## PCB 製品 USB2.0A グランドコンタクトのデザイン変更のお知らせ

■ 変更内容: グランドコンタクトのデザイン変更

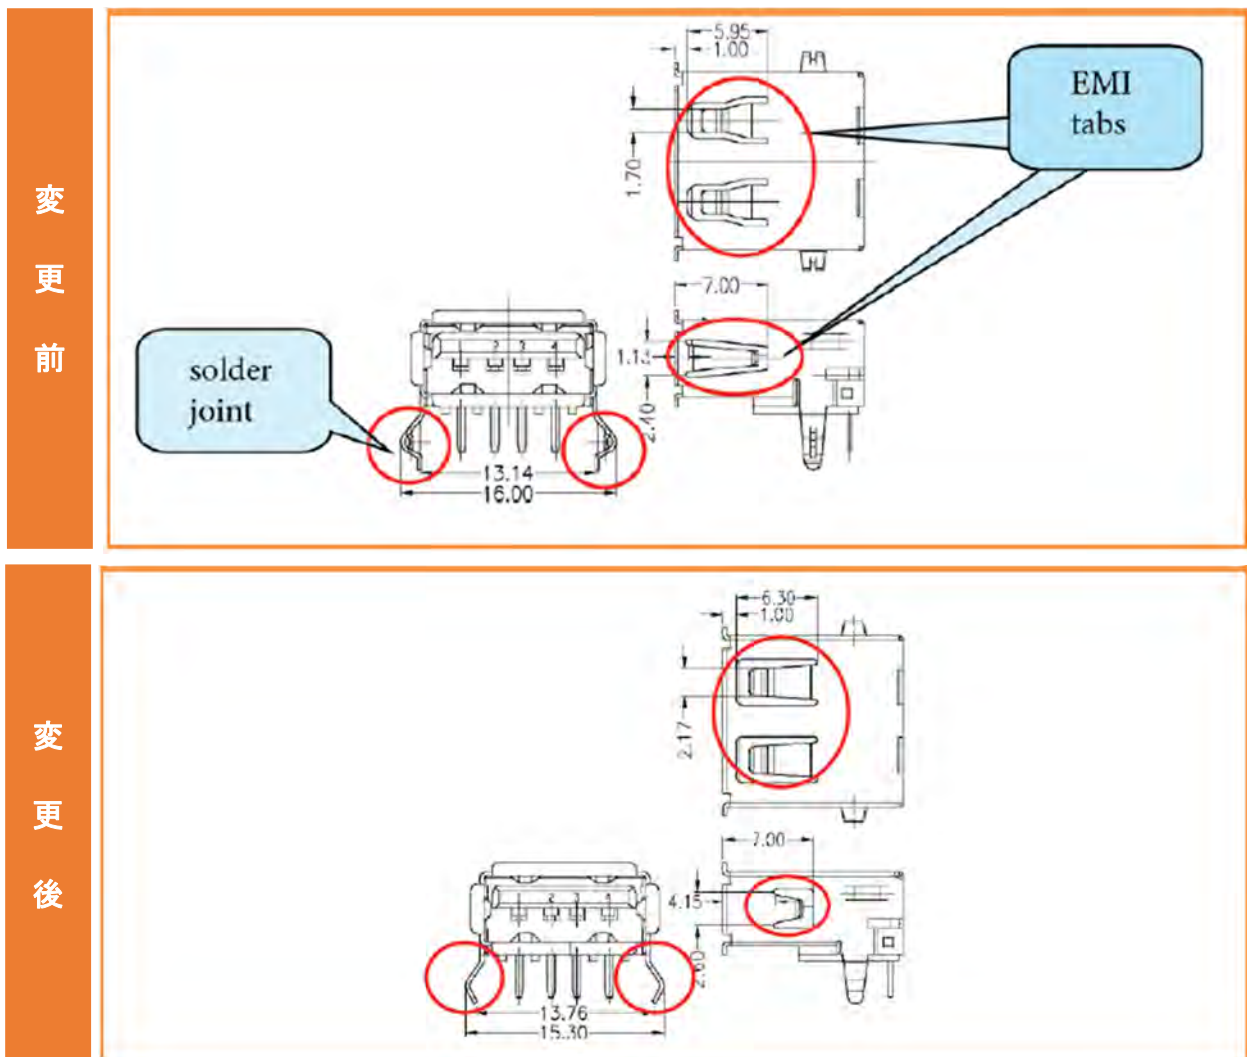
この度、プリント基板用 USB2.0 コネクタの EMI シールドタブ及び基板側半田接合部のデザインを変更させていただく事となりました。この変更は、金型の更新に伴い、製造工程の最適化、製造能力の向上のために行われました。この変更に伴う電氣的仕様、品番、型式、梱包単位、基板レイアウトなどの変更はございません。

2022年4月生産分より、順次新しいデザインに変更させていただきます。

この変更により新旧品のロット内混在納入の可能性はありますが、同じ箱内での混在はありません。
